Sabro Vandværk Amba

Tilsynsrapport 2025, Sabro Vandværk

Hermed fremsendes tilsynsrapport for tilsyn den 10. juni 2025 på Sabro vandværk. Tilsynet blev udført af Rikke Sølling og Ida Høier Jensen, Aarhus Kommune.

Olietank

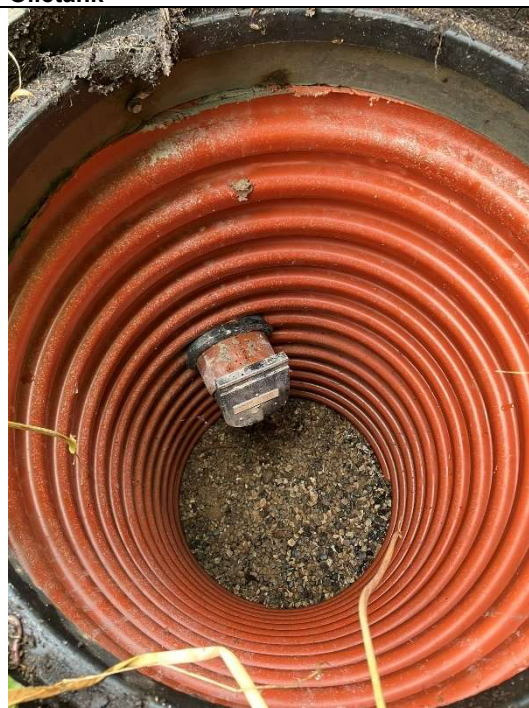
På tilsynet talte vi om den indendørs dieseltank, der er placeret sammen med nødgeneratoren. Det er et lovkrav at olietanke er registreret i BBR. Vi har efter tilsynet konstateret, at tanken ikke er registreret i BBR og skal derfor gøre opmærksom på, at I som ejer er ansvarlige for, at tanken registreres i BBR. På Aarhus Kommunes hjemmeside kan I finde information om olietanke og ajourføring af BBR: [Ofte stillede spørgsmål om olietanke](#)
